令和2年12月26日
 国立研究開発法人日本原子力研究開発機構
 原子力科学研究所バックエンド技術部

原科研廃棄物処理場設工認（その7）補正に対するコメント（R2.11.17）回答

表-解 2.2.5 土圧作用面の壁面摩擦角

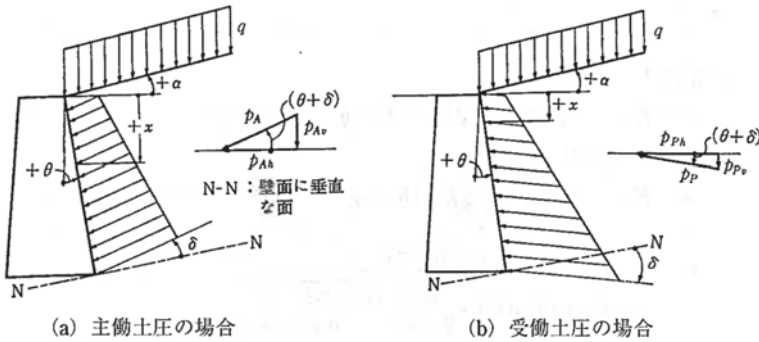
安定性照査の滑動における地震時の水平力と受働土圧の関係を、数値で説明すること。また、受働土圧の許容値は、地盤改良体と現地盤のどちらから決まってくるかを説明すること。

津波時の滑動力 6.00kN (=波圧 1.31kN+漂流物衝突荷重 0.18kN+主働土圧 4.51 kN) に対して受働土圧 29.00kN、地震時の滑動力 14.81kN (=慣性力 9.88kN+主働土圧 4.93kN) に対して受働土圧 37.90kN となっている。

受働土圧の許容値については安全側に現地盤を考慮している。

受働土圧については道路橋示方書・同解説 (日本道路協会) に基づき算定している。その際、評価に用いる壁背面と土との間の壁面摩擦角が常時と地震時において設定値が異なるため、結果として、常時と地震時における受働土圧についても値が異なっている。

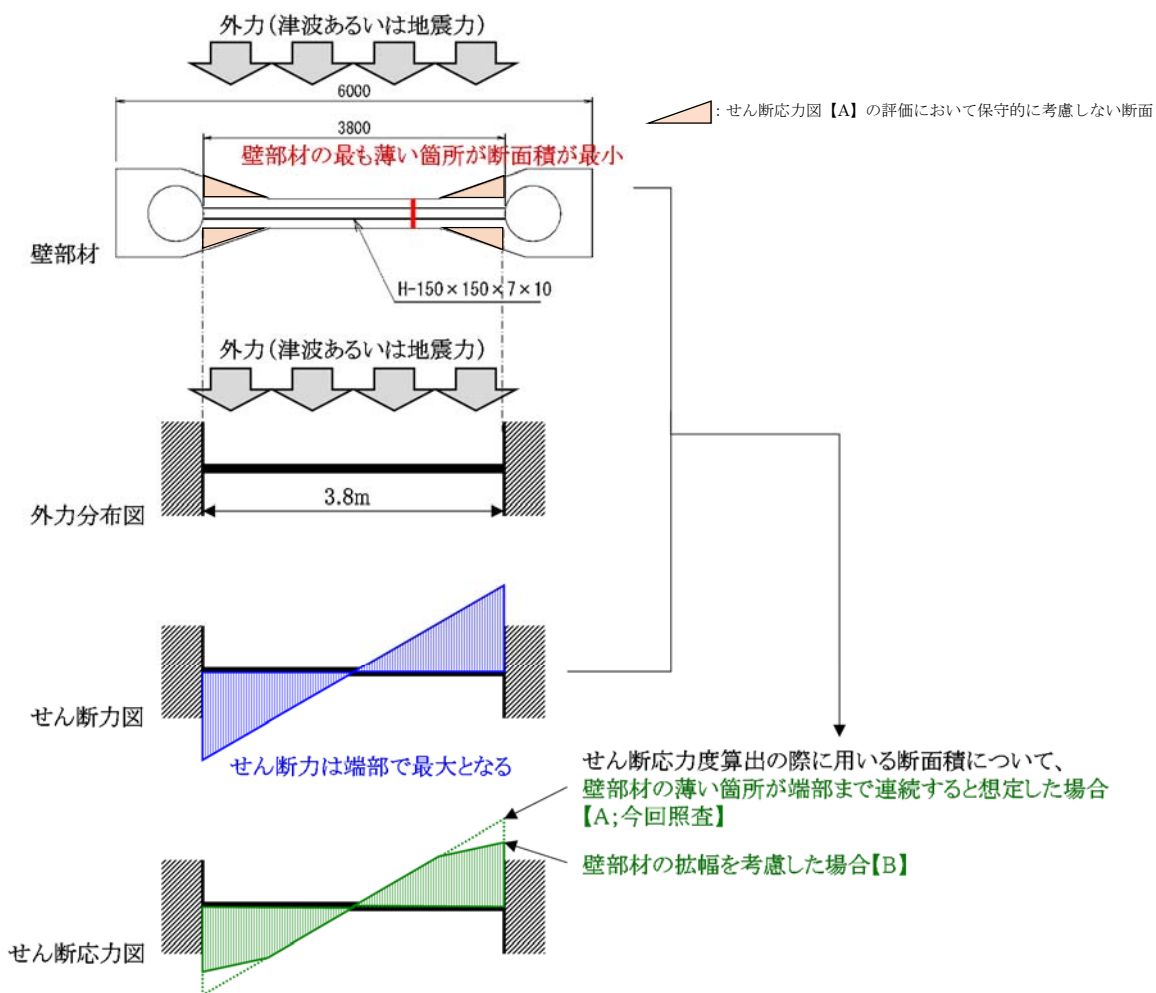
コメント No. 3 の回答に対し、地盤改良土において粘着力を考慮した根拠について説明すること。

道路橋示方書・同解説（日本道路協会）における粘性土及び岩盤の粘着力の考え方を準用し、地盤改良土（セメント改良）の粘着力 c については一軸圧縮強度 q_u の $1/2$ としています。

他の原子力施設（発電用原子炉施設）においても、地盤改良土（セメント改良）に当該粘着力の考え方を考慮した土木構造物の設計が行われています。

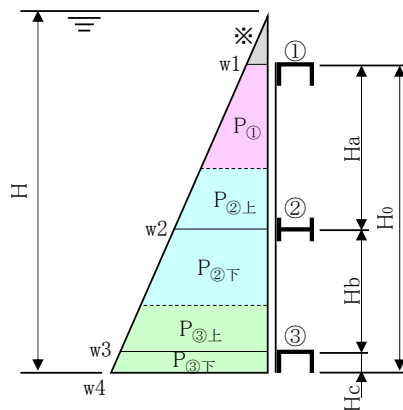
アンカーの許容せん断力(37.8kN)、許容引張力(23.1kN)の根拠を説明すること。

「各種合成構造設計指針(日本建築学会)」に基づき、アンカーボルトの設計における引張力を受ける場合並びにせん断力を受ける場合を踏まえて設定している。

(添付資料①参照)

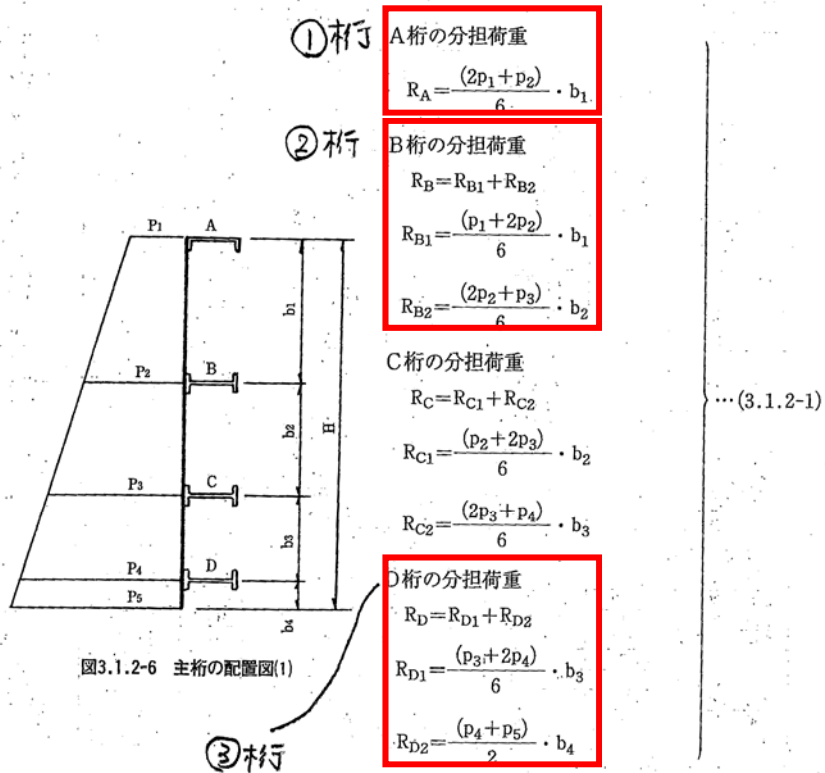
各桁の分担荷重の算出過程について、説明すること。特に主桁①の算出過程において、w1 上部の三角形部分をどのように考えているかを説明すること。

設計水深から想定される荷重分布に対して、ダム・堰施設技術基準(案)(国土交通省)の解説であるダム・堰施設技術基準(案)(基準解説編・マニュアル編)(ダム・堰施設技術協会)及び水門・樋門ゲート等の関連部分を整理・補完した水門・樋門ゲート設計要領(案)(ダム・堰施設技術協会)を踏まえて各桁に作用する荷重を算出している。

なお、荷重分布における w 1 上部の三角形部分については桁に作用する荷重の算出においては考慮していない。

※①桁より上部については荷重の算出において考慮していません。

図 1-1-5-2.1 地質想定断面図 (保管廃棄施設・Ⅱ)

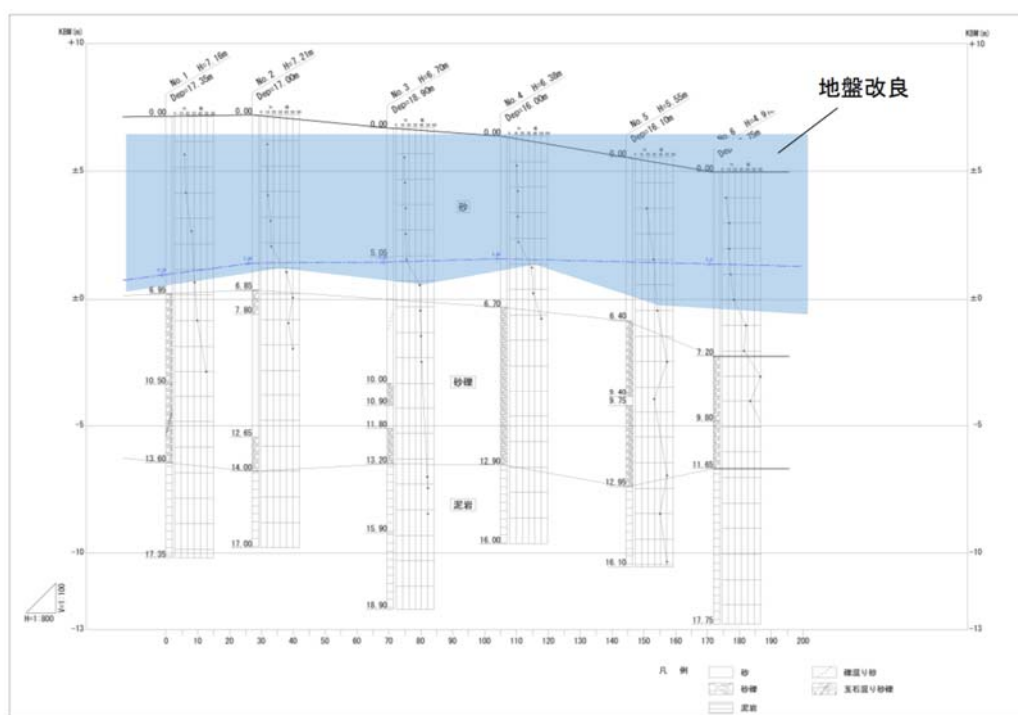
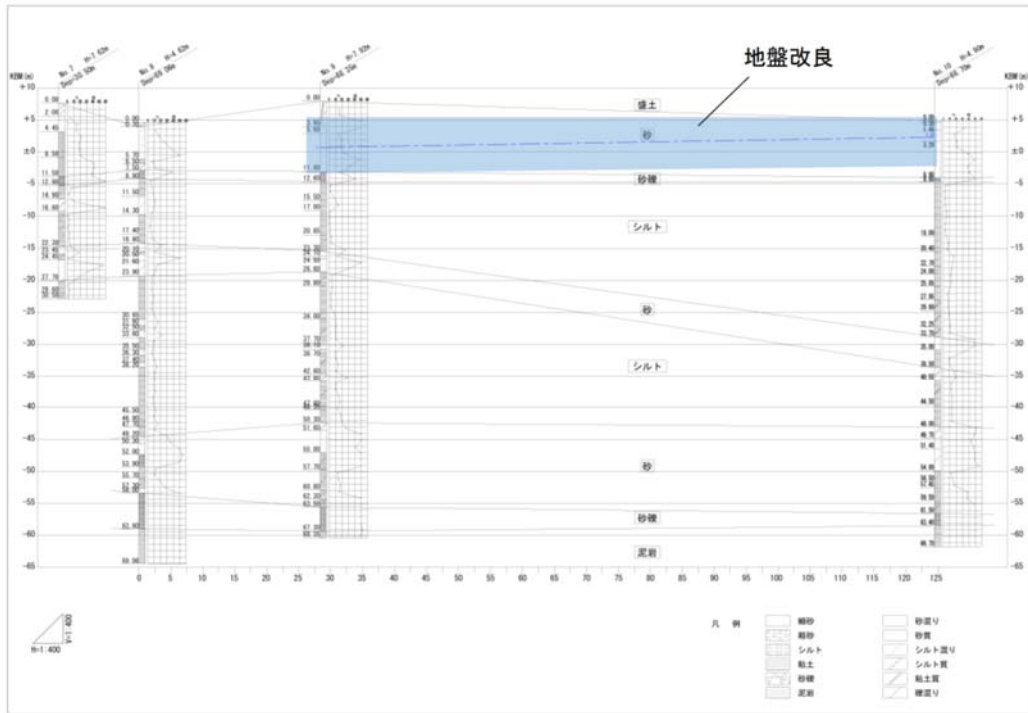
水平成層であることと地盤改良することから、なぜ沈下が生じないと言えるのか説明すること。

津波防護施設周辺の地質構造は、泥岩の上に、砂層、砂礫層及び粘土層が載る概ね水平な成層構造となっている。

地盤改良土より深部の砂層、砂礫層及び粘土層については、道路橋示方書・同解説(日本道路協会)による液状化判定を行い、液状化しないとの結果になっており、表層部については液状化する可能性があることから、保管廃棄施設・Ⅱは深度約7mまで、第2保管廃棄施設は、深度約9mまで、地盤改良を行うこととしている。また、津波防護壁の高さについては、仮に地盤改良土より深部の地質(砂層、砂礫層及び粘土層)が沈下した場合も考慮して設定しており、地盤改良土より深部の地質が沈下したとして評価しても、沈下量は小さく、また、概ね水平な成層構造であることから一様に沈下すると想定され、不同沈下(局所的に傾いての沈下)は生じないと考える。

以上のように、津波防護施設周辺の地質構造は概ね水平な成層構造であり、液状化の可能性のある表層部は地盤改良を、地盤改良土より深部は液状化しないと評価されていることから沈下は生じない。

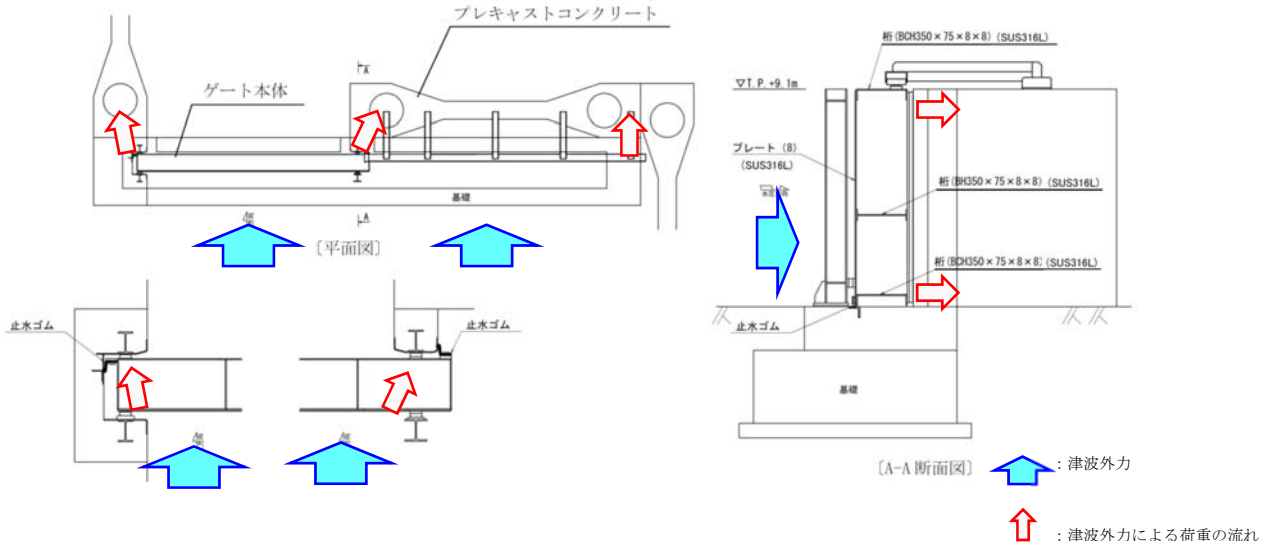
地震時と津波時の両方を検討していない検討項目は、こういった項目があり、こういった理由から片方のみを検討されているのかを説明すること。

【地震時のみの検討】：ゲート基礎部

第2保管廃棄施設のゲートに作用する津波外力についてはゲートの桁部を通じて津波防護壁（プレキャストコンクリート部）に伝達されることから、ゲート基礎部の検討に当たっては地震時のみの検討としている。

図-1.3 津波防護壁配置図 (保管廃棄施設・II)

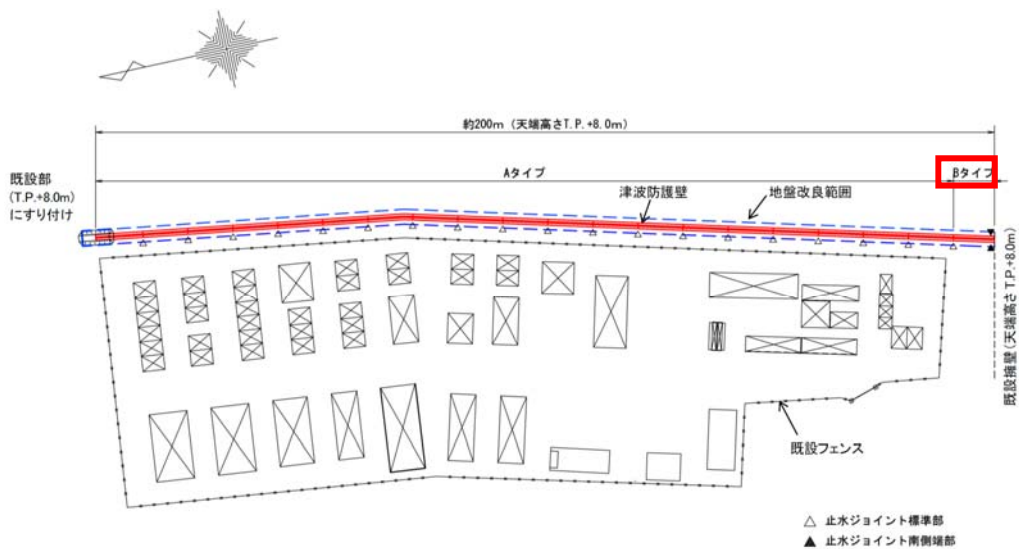
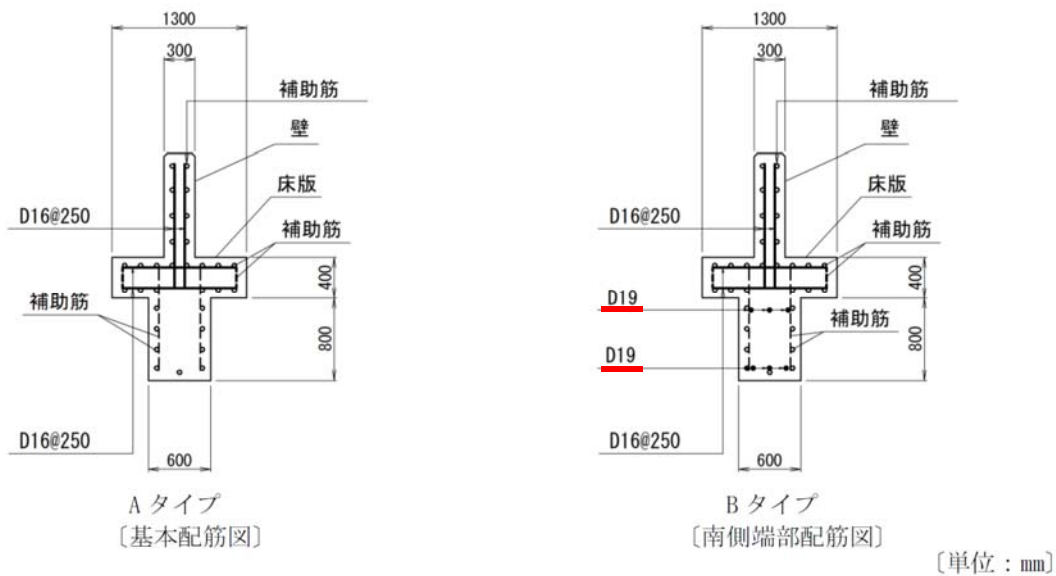
●南側端部ブロックの縦断方向の検討(添 3-1-21)は、地震時のみを検討しているが、津波時の検討が不要な理由を説明すること。(床版の断面照査(添 3-1-20)を見ると、津波時に鉛直方向の応力が生じているように見える。)

南側端部ブロック (Bタイプ) とそれ以外のブロック (Aタイプ) の断面形状は同様であり、Bタイプのみその下方にある既設構造物によって地盤改良の施工が困難な箇所があることから、主筋 (D19) を縦断方向に追加しています。

防護壁の形状は横断方向よりも縦断方向が十分に長いため、壁の安定性及び断面の照査においては横断方向が支配的であることから、津波時及び地震時の照査は横断方向におけるAタイプの断面形状及び配筋にて行っています。

一方、南側端部ブロック (Bタイプ) については上記に加え既設構造物の配置を踏まえて、縦断方向におけるBタイプの断面形状及び配筋にて地震時の照査を行っています。
